RESPOSTA AO PEDIDO DE ESCLARECIMENTO Nº 02/2023

Licitação: Concorrência nº 000019-23

Objeto: Contratação de empresa para execução de obra de construção da unidade SESC ITUIUTABA, objetivando a execução de serviços de engenharia que contemplam desde as locações do terreno e terraplenagem, até os acabamentos e comissionamentos dos sistemas.

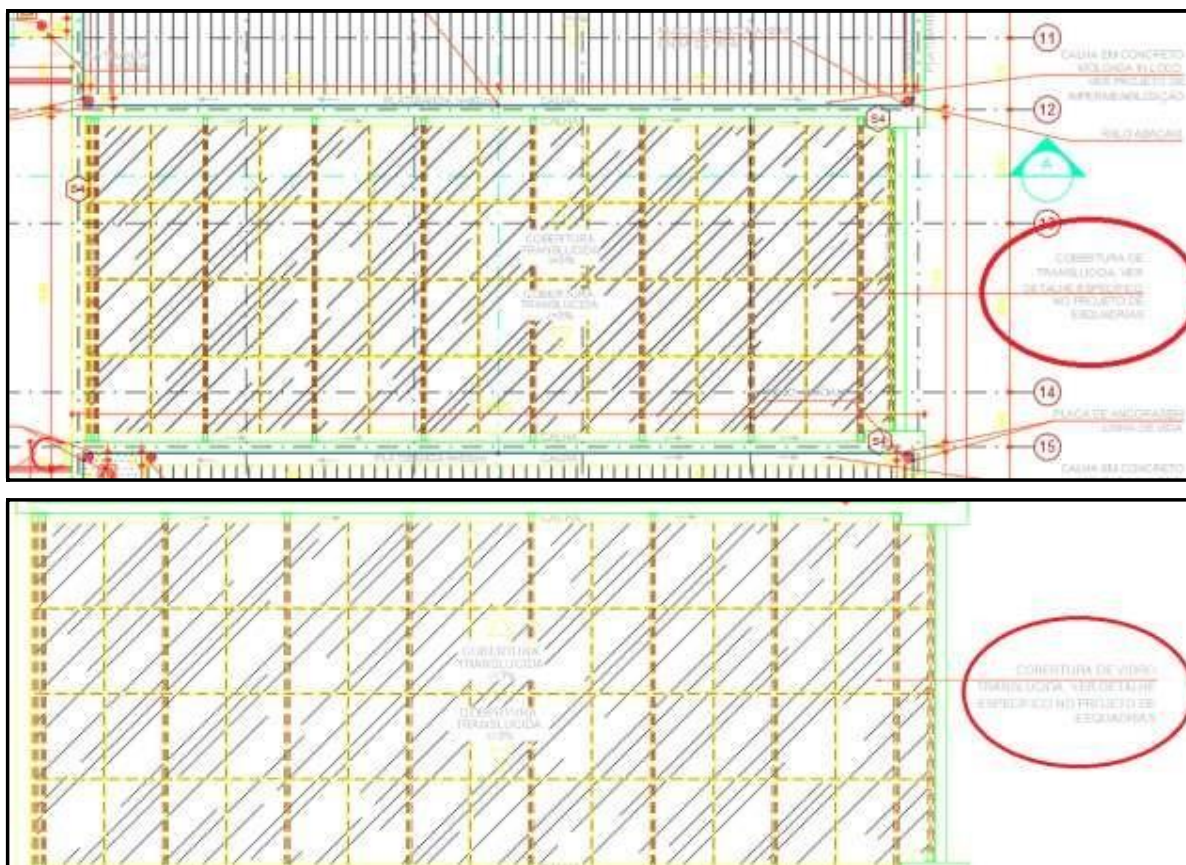
No projeto arquitetura está especificado uma cobertura em vidro, aproximadamente 140,00m². Não identificamos em planilha este serviço. Favor informar onde o mesmo será remunerado?

A estrutura da cobertura encontra-se neste item:

O vidro encontra-se no item abaixo:

Composição	SESC-ESQ-090	Próprio	COBERTURA EM VIDRO LAMINADO INSULADOS E REFLETIVOS
------------	--------------	---------	--
